**Avis de l'autorité administrative
compétente en matière d'environnement**

Demandeur : ENERTRAG AG – ETABLISSEMENT FRANCE

Intitulé du dossier : Demande d'autorisation pour exploiter un parc éolien

Lieu de réalisation : Communes de Château Garnier et de La Chapelle Baton (86)

Carte des enjeux « avifaune » (d'après le dossier de l'étude d'impact)

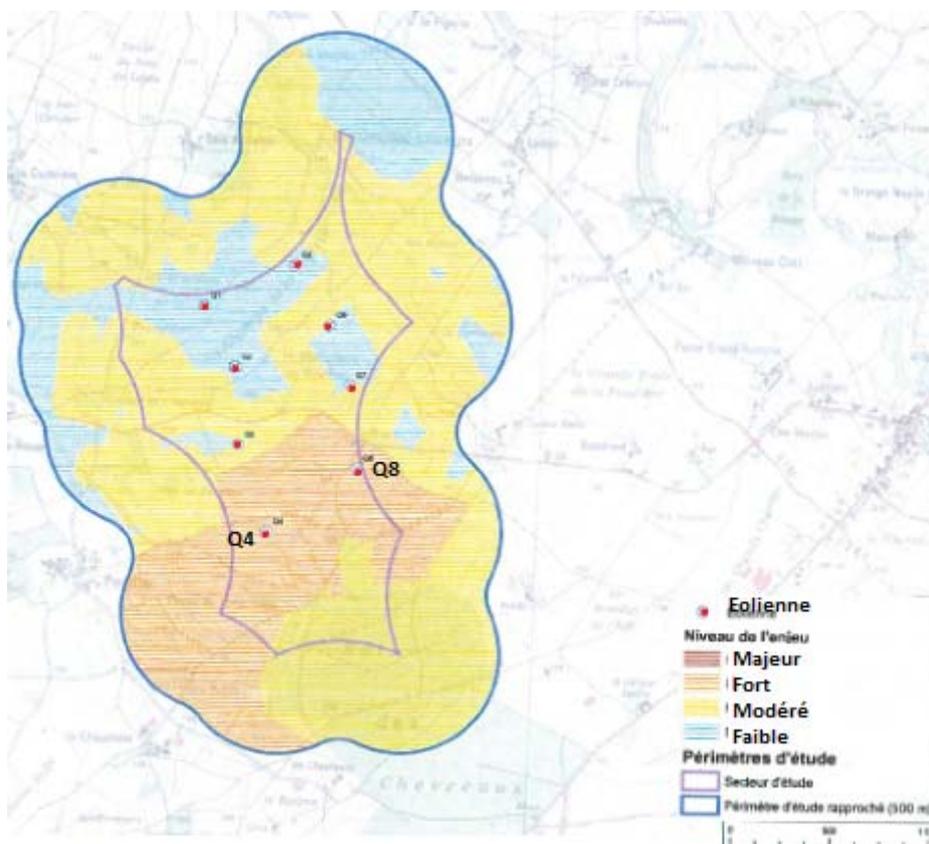
De plus, le respect des recommandations en ce qui concerne les éloignements entre éoliennes et haies n'a pas été pris en compte systématiquement et la position des éoliennes Q4 et Q8 est très défavorable à la biodiversité avec un enjeu fort sur l'avifaune (cf. page 71 de l'annexe 8 et carte ci-dessous) et les chiroptères (cf. page 76 de l'annexe 8).
